Mission régionale d'autorité environnementale

**Avis sur le projet de centrale
photovoltaïque au sol « La Croix de Metz » à Toul (54)
porté par la société URBA 445**

n°MRAe 2023APGE99

Figure 1 – localisation du projet

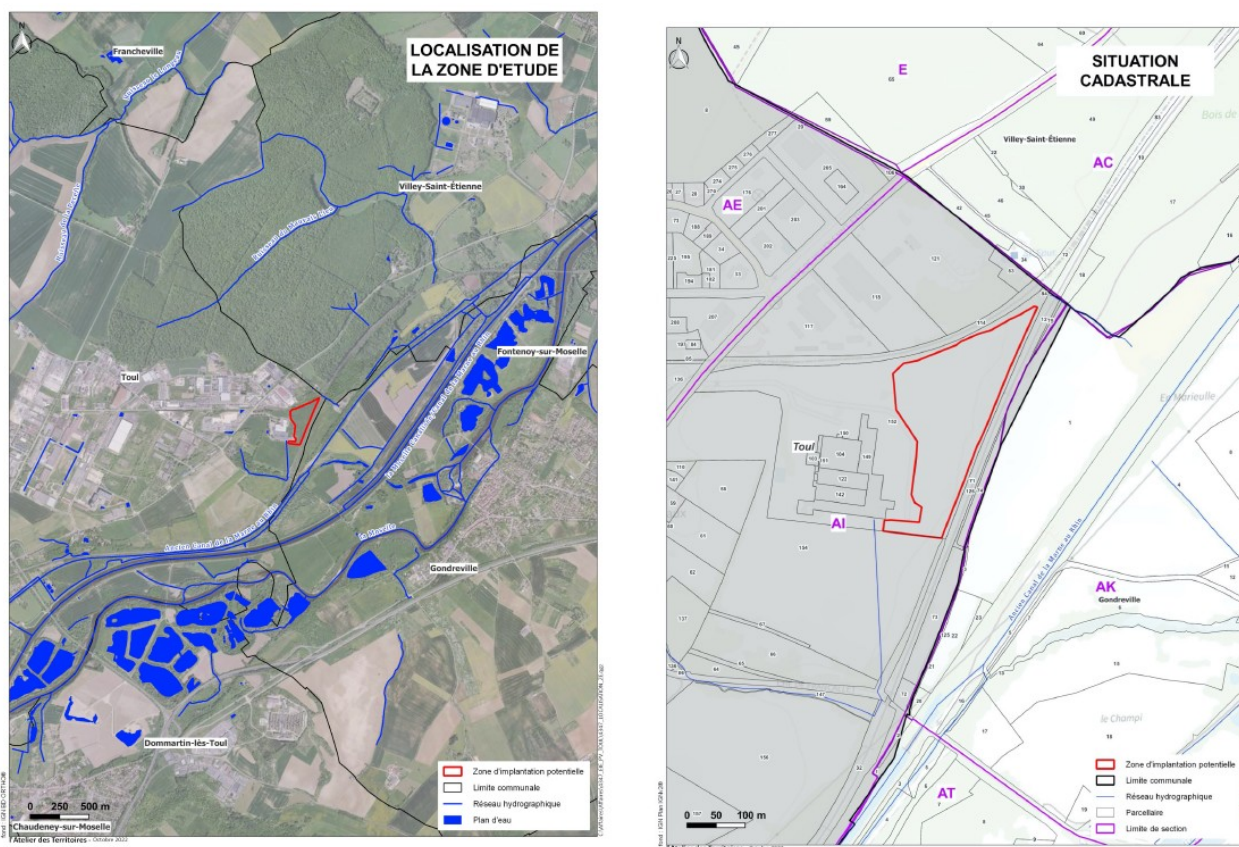
Le terrain d'implantation du projet appartient à l'entreprise EUROPE ROUTAGE SAS, une imprimerie dont les installations sont situées à l'ouest du terrain (cf figure 1 du présent avis). Le dossier mentionne une location du terrain à cette société par le pétitionnaire. Le site est également dans l'emprise de l'autorisation préfectorale d'exploitation de la société BLG,

L'Ae attire l'attention du pétitionnaire sur le fait que l'implantation de la centrale photovoltaïque ne sera possible qu'après libération des terrains par BLG, par une procédure de cessation partielle ou par une modification des conditions de fonctionnement de l'installation. Un dossier de porter à connaissance devra être déposé à la préfecture de département par la société BLG.

En l'absence de cessation partielle ou de modification de l'arrêté d'autorisation, l'Ae informe le pétitionnaire que le projet n'est pas réalisable.
